4344_20211006_Inhoudelijke vragen / opmerkingen plan Ooststraat

woensdag 6 oktober 2021

Brandveiligheid (VRZHZ)

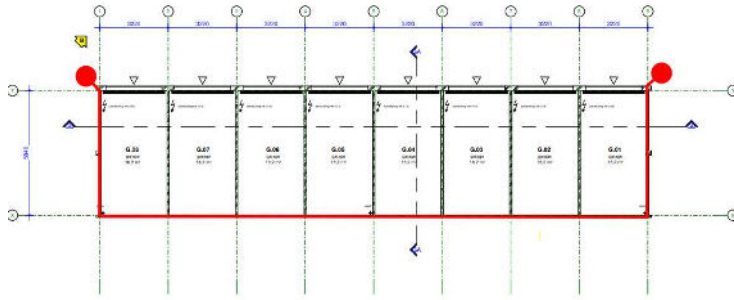
- *M3E heeft rapportage aangepast.*
- ☑ • N.a.v. vooroverleggen met mijn collega ██████████ van brandweer VRZHZ is besloten om te voorzien in een droge blusleiding (DBL). Dit op basis van inzetdiepte t.b.v. repressief optreden door de brandweer en haar advies (geen eis) m.b.t. de DBL. De DBL staat nu op de plattegrondtekeningen van Roos Ros Architecten weergegeven op as 8 (nabij buitengalerij). Deze positie dient echter te worden gewijzigd. De DBL (incl. aansluitpunten) dient op elke bouwlaag op tekening te worden weergegeven in het trappenhuis. Hierbij kan worden gekozen voor 2 opties:

- 1) de BDL in het schalmgat van het trappenhuis.
 - 2) de DBL in het trappenhuis aan de binnenzijde van de buitengevel (dus tegenover de trap). Voordeel hiervan is dat de DBL / stijgleiding mogelijk in de spouw kan worden opgenomen.
 Daarnaast dient het aansluit-/vulpunt in de buitengevel (bij trappenhuis) op de plattegrond- en geveltekening te worden weergegeven.

- *Onderstaand voorstel is verwerkt.*

is alsnog verwerkt
03-11-2021

□ BEGANE GROND

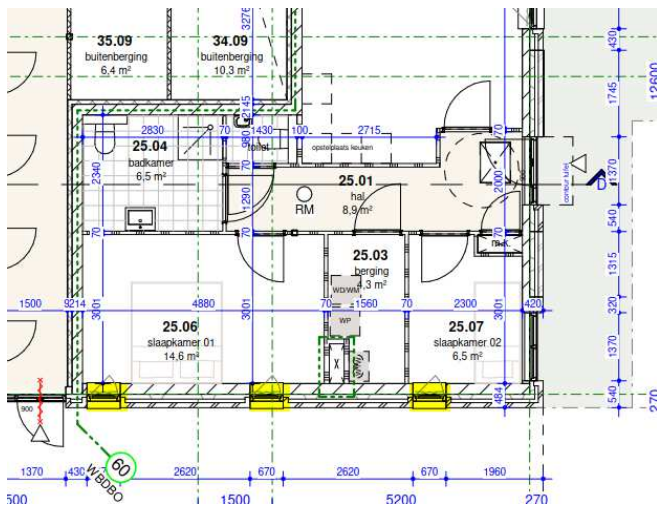
- ✓ • De brandwerendheid van de oostgevel dient op plattegrond- **en geveltekening** van Roos Ros Architecten te worden weergegeven (WBDBO in minuten).
 - *Wordt hiermee de gevel op as 15 bedoeld? Zie pagina 7 van rapport M3E; dit is toch niet benodigd? Wij gaan uiteindelijk wel mee in dit advies. Is dus verwerkt.*
- ✓ • De brandwerendheid van de 3 gevels van de garageboxen op / nabij de perceelsgrens dient op tekening 4344-DO-050 van Roos Ros Architecten te worden weergegeven (WBDBO in minuten).
 - *30 minuten grens is verwerkt*

- ✓ • Op de doorsnedetekening van Roos Ros Architecten dient de brandwerendheid van de vloeren en scheidingswanden te worden weergegeven (WBDBO in minuten).
 - *Alle horizontale en verticale scheidingen zijn verwerkt*
- Op de plattegrondtekening van de begane grond van Roos Ros Architecten dienen de raamconstructies op as A (van woning 25) brandwerend te worden weergegeven (WBDBO in minuten).
 - ✓ ➤ *Gaan we verwerken*

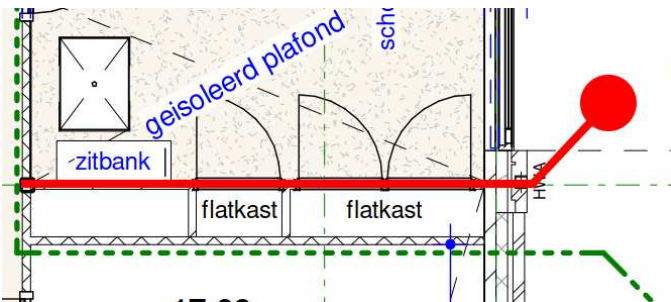
- ✓ • Op de plattegrondtekeningen van Roos Ros Architecten dient in het renvoi achter "Rookmelder" nog aanvullend "conform NEN 2555" te worden vermeld.
 - *Hebben we verwerkt*
- ✓ • In de entreehal / trappenhuis zijn 2 flatkasten gesitueerd. Aangezien deze in een extra beschermde vluchtroute zijn gelegen dienen deze kastconstructies ten minste te voldoen aan brandklasse B en rookklasse s2, bepaald volgens NEN-EN 13501-1. Dit dient op de plattegrondtekening van Roos Ros Architecten te worden vermeld (bijv. in renvoi) en t.z.t. ook middels productinformatie te worden aangetoond.

Een andere optie is om deze flatkasten ten minste 30 minuten brandwerend uit te voeren.

- *Wij zullen de 30 WBDBO scheiding over flatkasten heen tekenen en deuren voorzien van dranger.*
